P
plan local
L d'urbanisme Clamart
U

1.5 Rapport de présentation de la modification n°1

Modification n°1 du PLU approuvée par délibération du Conseil Territorial : 25 septembre 2018

Extrait du plan de zonage avant modification

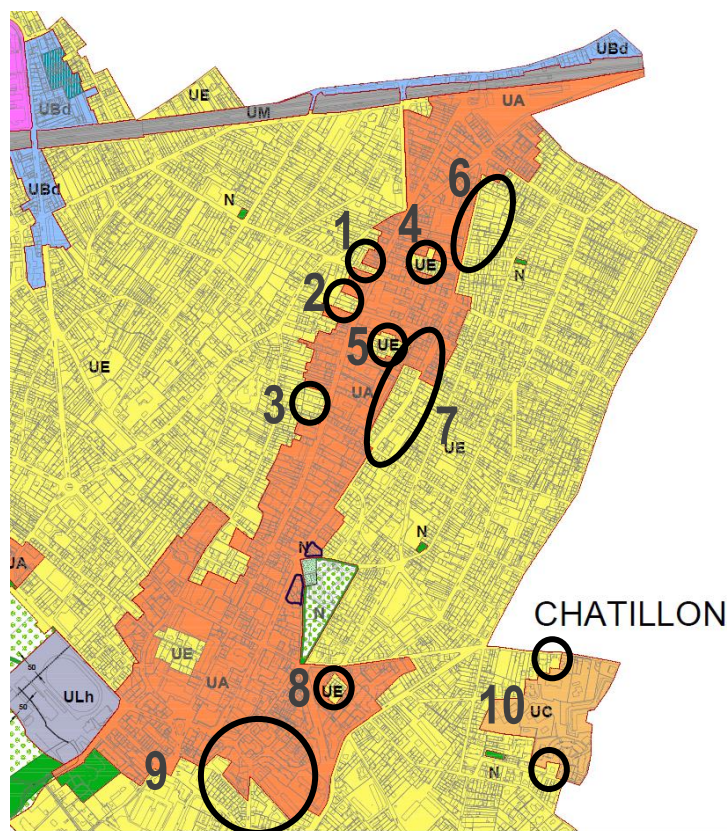
L'étude du CAUE a abouti à des propositions globales d'aménagement et d'embellissement de la ville. Certaines de ces orientations, en phase avec les objectifs du PADD, appellent à des modifications du plan de zonage afin de préserver le tissu urbain pavillonnaire caractéristique de l'identité clamartoise. Ces modifications consistent à classer certains secteurs à dominante pavillonnaire situés actuellement en zone UA, en zone UE, afin de garantir leur préservation et leurs spécificités.

LES MODIFICATIONS DU PLAN DE ZONAGE AVENUE JEAN JAURÈS

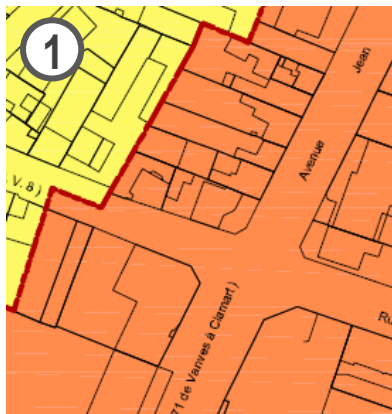
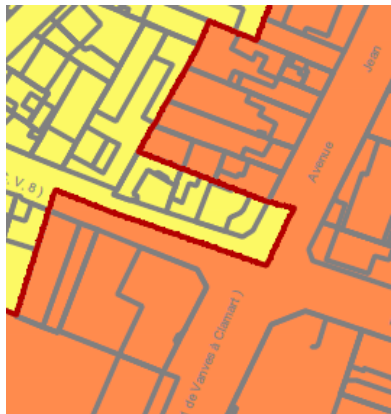
- ➔ Deux maisons marquant l'angle de l'avenue Jean Jaurès et de la rue Condorcet sont reclassées en zone UE, conformément aux préconisations du CAUE dans le cadre de l'étude urbaine. Cela doit permettre la préservation du caractère pavillonnaire de cet angle de rues, et de la transition bâtie avec le quartier moins dense à l'ouest de l'avenue.

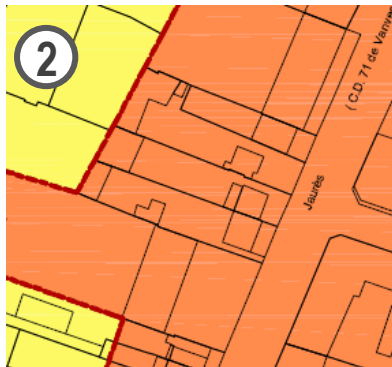
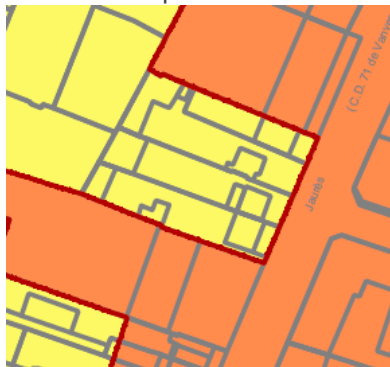
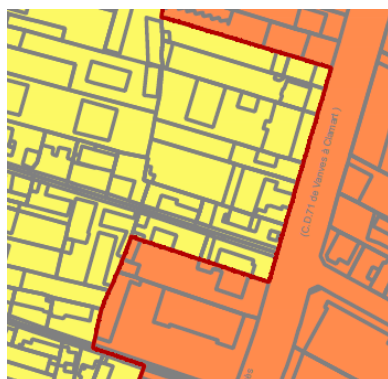
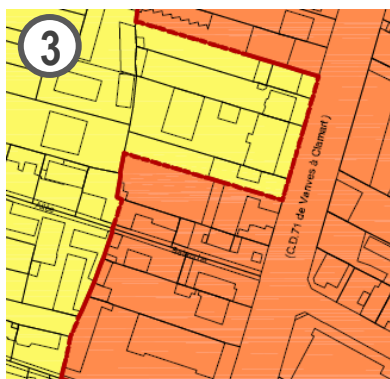
- ➔ L'ensemble de maisons du 159 au 165 avenue Jean Jaurès permet une ouverture sur le cœur d'îlot vert. Il vient créer une respiration rompant le linéaire de l'avenue, et participe à sa qualité urbaine. Le classement de cet ensemble pavillonnaire en zone UE, préconisé dans le cadre de l'étude urbaine du CAUE, permet de préserver ces caractéristiques et cette ouverture. Par ailleurs, ces maisons sont identifiées dans le cadre de la ZPPAUP comme élément de patrimoine d'intérêt. Le classement en zone UE apparaît donc plus adapté pour ce type de patrimoine à préserver.

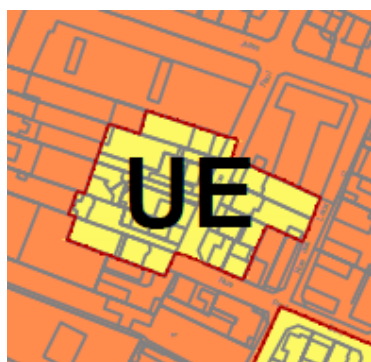
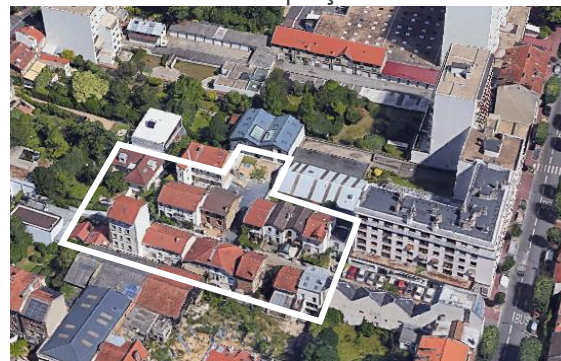
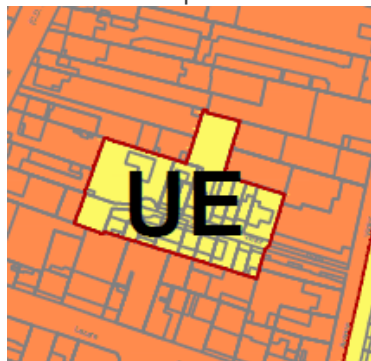
➔ La zone UE a été étendue le long de l'avenue au niveau du n°109. Cela permet d'intégrer dans la zone UE les maisons implantées de part et d'autre d'une sente, repérées dans le cadre de l'étude du CAUE. Cet ensemble urbain constitue une séquence d'habitat à dominante pavillonnaire et un espace paysager et de respiration qui participe de la qualité urbaine de l'avenue. Son classement en zone UE est donc plus cohérent avec la réalité d'occupation du sol de ce secteur et permettra de la pérenniser.

LES MODIFICATIONS DU PLAN DE ZONAGE AVENUE VICTOR HUGO

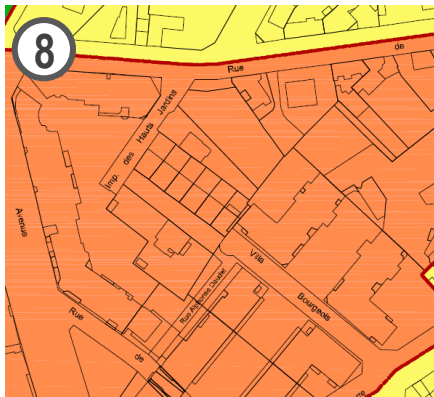
- ➔ Les séquences pavillonnaires situées du n°220 à 244 et du n°58 à 126 de l'avenue Victor Hugo (côté Est) sont reclassées en zone UE. Dans le cadre de l'étude urbaine du CAUE, ces séquences sont repérées en tant qu'espaces de « respiration » et d'ouverture vers l'intérieur des îlots. Elles participent à la qualité urbaine de l'avenue, et sont importantes en termes de linéaire. Le passage de la zone UA à la zone UE permet d'assurer la préservation des caractéristiques de ces séquences. De la même manière, la séquence pavillonnaire située du n°103 au n°133 de l'avenue Victor Hugo fait également l'objet d'un reclassement en zone UE. Cette séquence permet d'assurer une transition urbaine qualitative avec la zone UA. Le classement en zone UE permet la préservation des gabarits existants.

LES MODIFICATIONS DU PLAN DE ZONAGE VILLAS BOURGEOIS

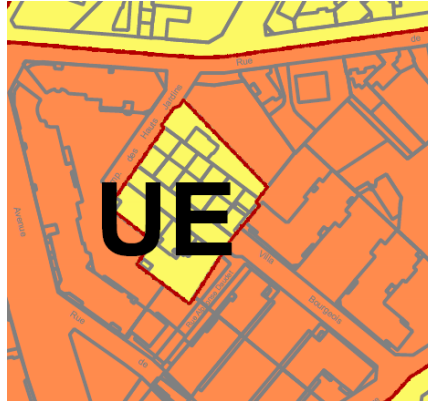
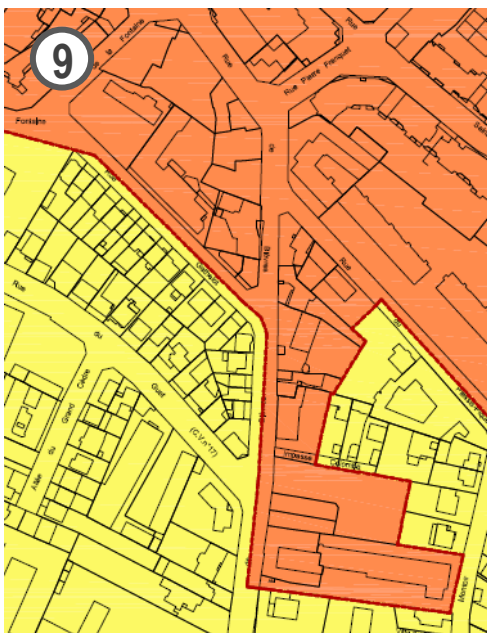
Le classement en zone UE du secteur des villas Bourgeois permet le respect des gabarits existants, qui octroient au secteur une certaine qualité urbaine. Cela doit également permettre le maintien d'une forte dimension verte et paysagère de ce cœur d'îlot inscrit dans un cadre urbain plus dense.

LES MODIFICATIONS DU PLAN DE ZONAGE RUE DE BIÈVRES

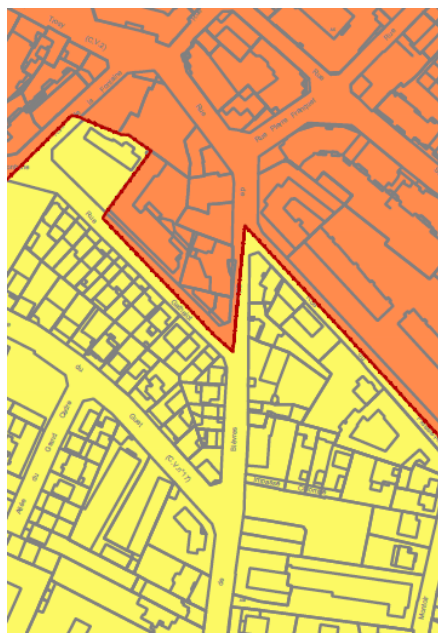
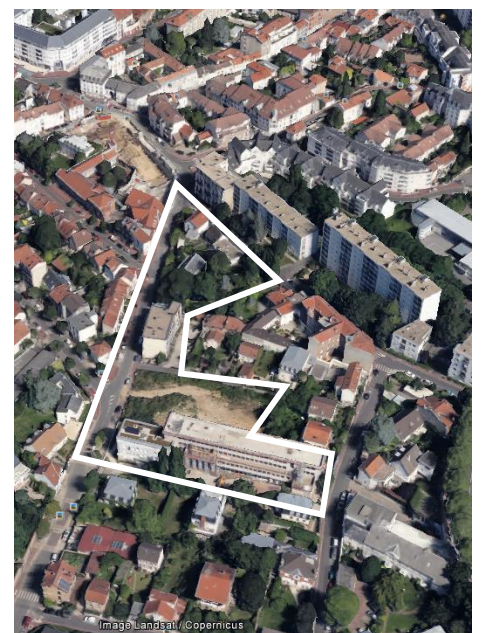
Une partie de l'îlot entre la rue de Bièvres et la rue du Plessis Piquet était classée en zone UA. Cependant, ce secteur présente une forte dominante pavillonnaire, dans la mesure où les quartiers environnants sont composés majoritairement d'habitat de type individuel. Il convient à travers ce classement en UE de préserver ce caractère pavillonnaire, mais aussi la dimension « verte » de l'ensemble de ce secteur à proximité directe de la forêt.

LES MODIFICATIONS DU PLAN DE ZONAGE QUARTIER GALVENTS-CORBY

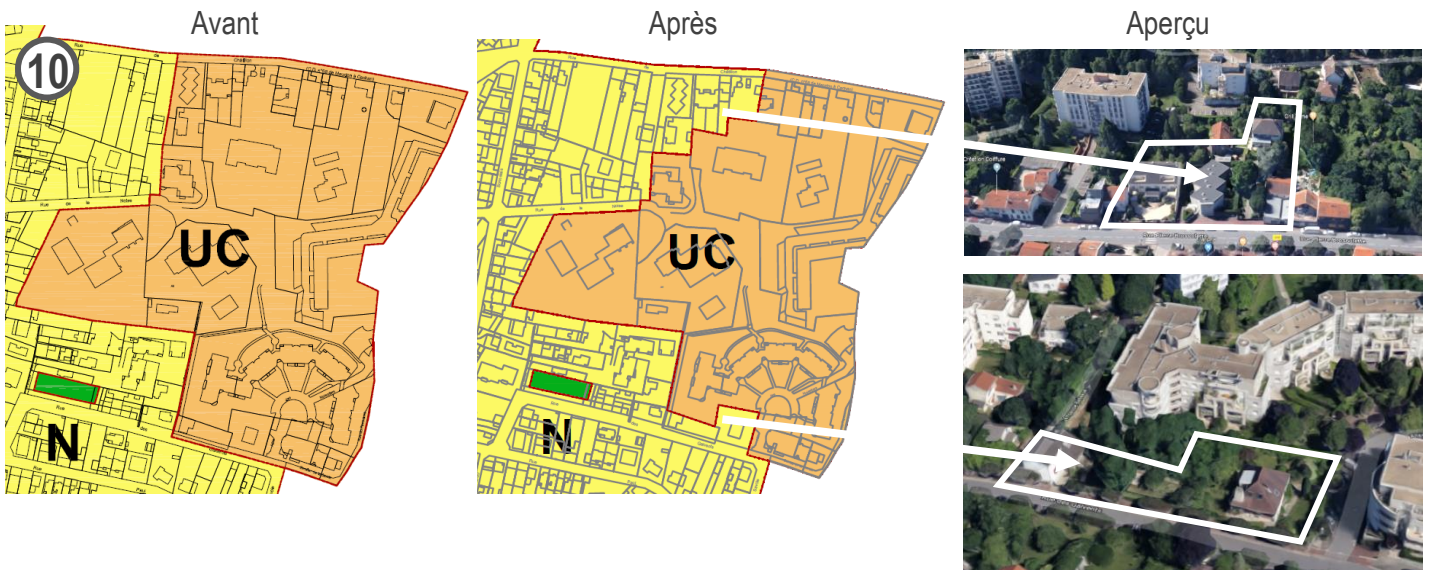
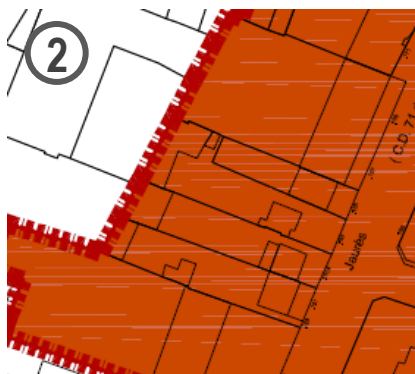
- ➔ *Le quartier Galvents-Corby est constitué d'ensembles de résidences d'habitat collectif, mais aussi d'ensembles pavillonnaires, le tout inscrit dans un cadre paysager de qualité. Afin de garantir des transitions harmonieuses avec les secteurs pavillonnaires environnants, deux ensembles pavillonnaires peu denses, rue de Châtillon et rue des Galvents, sont reclassés de la zone UC à la zone UE, afin de respecter les gabarits observés à proximité.*

LES MODIFICATIONS DU PLAN DES SERVITUDES MIXITÉ SOCIALE

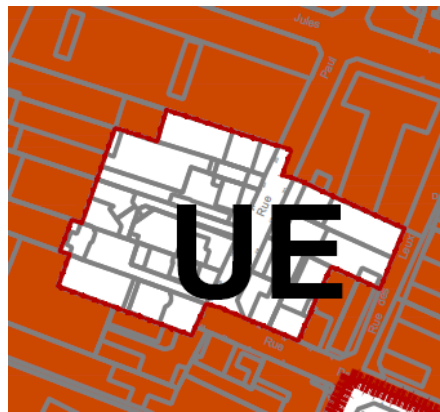
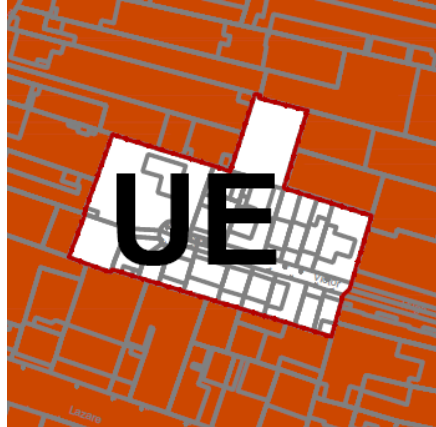
➔ Les différentes modifications de zonage évoquées précédemment impliquent un ajustement des périmètres de mixité sociale, dans la mesure où la zone UE ne fait pas l'objet de secteur de mixité sociale spécifique. Cela ne remet pas en cause l'objectif général mixité sociale, cependant, il n'y a pas lieu d'appliquer ces taux au sein des secteurs à dominante pavillonnaire.

LES MODIFICATIONS QUI CONCERNENT LES TERRAINS RUE PIERRE LOUVRIER

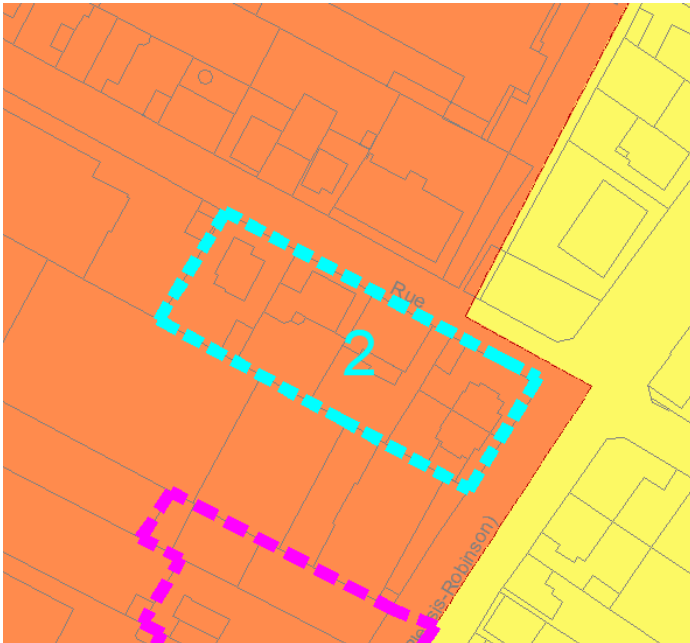
En effet, cet ensemble constitue un espace de respiration, permettant également de dégager des vues, que la ville souhaite préserver. Les préconisations de l'étude du CAUE 92 sont donc suivies et intégrées au sein de la présente modification via l'instauration d'un secteur de dispositions spécifiques avec en l'occurrence une hauteur spécifique limitée 9m à l'égout et 12m au faitage.

10.8 - Au sein des secteurs de dispositions spécifiques (n°1 et 2) identifiés sur le plan de zonage la hauteur des constructions ne doit pas excéder 9 m à l'égout du toit ou au niveau de la dalle du plancher (en cas de toiture terrasse, hors attique), et 12 m au faitage.

MODIFICATIONS APPORTÉES AU PLAN DE REPÉRAGE DES ÉLÉMENTS PATRIMONIAUX

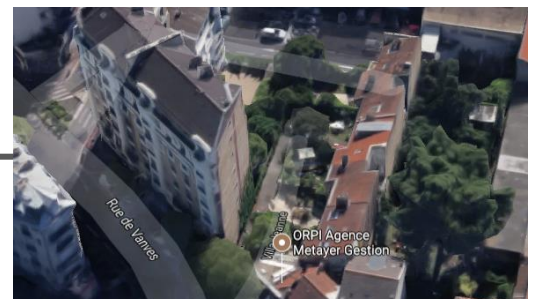
Ces deux maisons à l'angle de la rue Pascal et de l'avenue Jean Jaurès forment un ensemble singulier à préserver et font la transition entre les constructions à R+4 et le square. Elles sont repérées dans le cadre de l'étude du CAUE et de la ZPPAUP, justifiant leur identification et leur protection au titre du PLU.

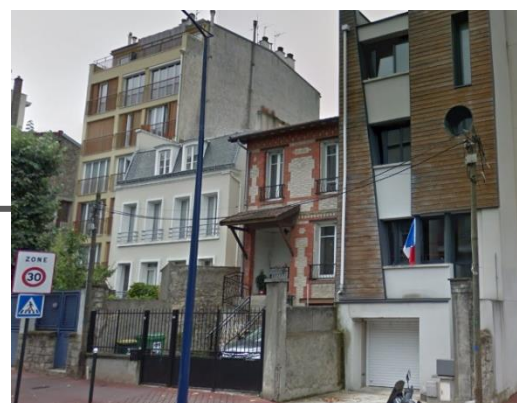
Les villas Jeanne forment un ensemble patrimonial de qualité qu'il convient de préserver au titre du PLU. Elles sont par ailleurs identifiées au titre de la ZPPAUP, dans le secteur des villas et jardins parisiens.

LA MODIFICATION POUR LA CRÉATION D'UN ESPACE PUBLIC AVENUE JEAN-BAPTISTE CLÉMENT

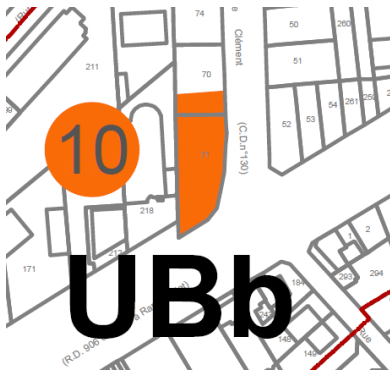
➔ L'objectif de la ville est de créer, sur ces terrains à l'angle des avenues Jean-Baptiste Clément et du Général de Gaulle, un espace public qualitatif en lien avec l'espace public situé en face, et la station de tram « Soleil Levant » situés avenue du Général de Gaulle. La définition d'un emplacement réservé doit permettre la réalisation de ce projet.

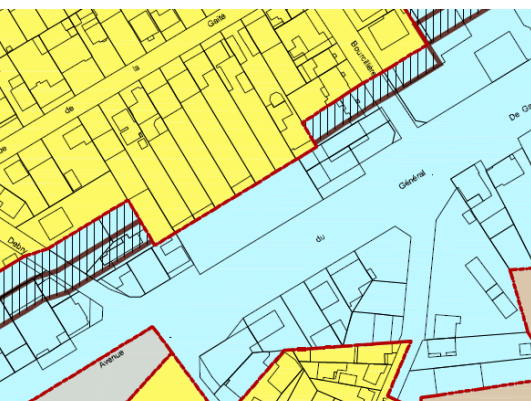
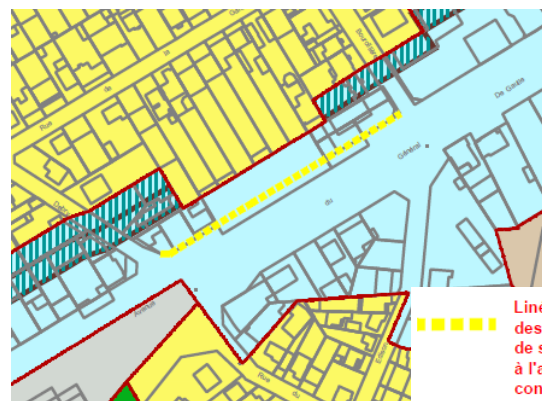
Est introduite l'interdiction d'implantation de locaux à destination de commerces, artisanat ou services sur certains linéaires de la RD906 de manière à éviter la dispersion de ce type d'activités et ainsi affirmer et conforter les polarités commerciales existantes et structurantes.

Est ainsi reporté un linéaire spécifique sur le plan de zonage afin de viser précisément les secteurs concernés.
